SERVICIO NACIONAL DE ÁREAS NATURALES PROTEGIDAS POR EL ESTADO

OPINIÓN TÉCNICA N° 1125-2022-SERNANP-DGANP

"PLAN DIRIGIDO A LA REMEDIACION DE LA ESTACION MORONA"

Figura N° 02: Superposición de la Estación Morona, Oleoducto Nor Peruano y áreas de interés; con respecto al área de estudio hidrobiológico, la Zona Reservada Santiago Comaina y su Zona de amortiguamiento.

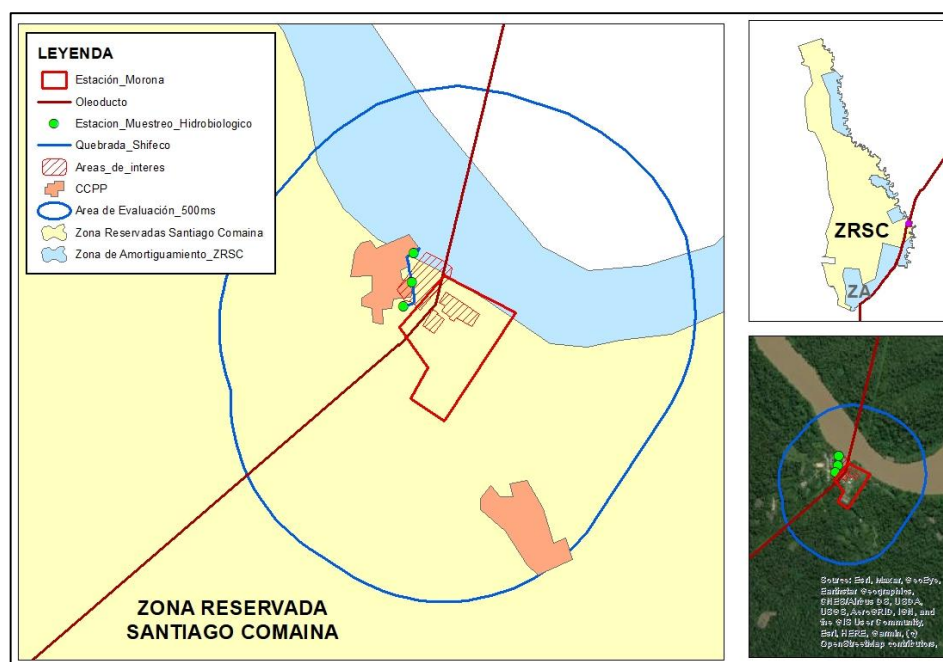
Sustento: El titular señala la ubicación de la estación Morona y presenta la Figura N°02.- Ubicación geográfica de la Estación Morona, así mismo en la información cartográfica del expediente (en la carpeta Editables del Apéndice I. Mapas y Planos), se ha verificado que no se presenta el área sobre la cual tendría alcance el Plan dirigido a la Remediación Estación Morona.

Observación: El titular debe precisar la extensión (en hectáreas) y alcanzar los shapefile del área sobre la cual tendría alcance el Plan de Remediación Estación Morona, la cual debería abarcar el área de estudio contemplada en el “Plan de trabajo denominado: “Evaluación hidrobiológica para el plan dirigido a la remediación de la estación morona”, el cual fue opinado por el SERNANP mediante OPINIÓN TÉCNICA N° 1049-2021-SERNANP-DGANP.
